Processo de Licenciamento Único Ambiental N.º PL20201115001576 – FABRIRES Produtos Químicos, S.A.

RESPOSTA AO PEDIDO DE ELEMENTOS ADICIONAIS

Este documento tem como objetivo dar resposta ao pedido de elementos adicionais da Agência Portuguesa do Ambiente, I.P., com data: 09/03/2022. Salienta-se que o presente pedido LUA se trata de uma renovação com alteração substancial. Abaixo apresentam-se as respostas a cada questão solicitada.

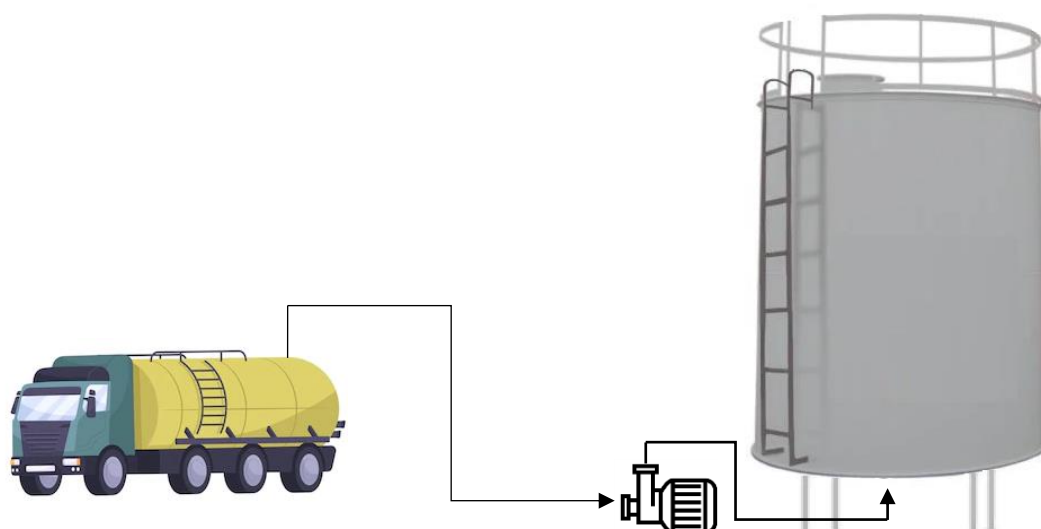
- 9.5. Descrever de que forma são controladas as fontes de ignição no estabelecimento, nomeadamente na zona de armazenagem do gasóleo.

Não são permitidas fontes de ignição no estabelecimento. Não é permitido fumar nas instalações.
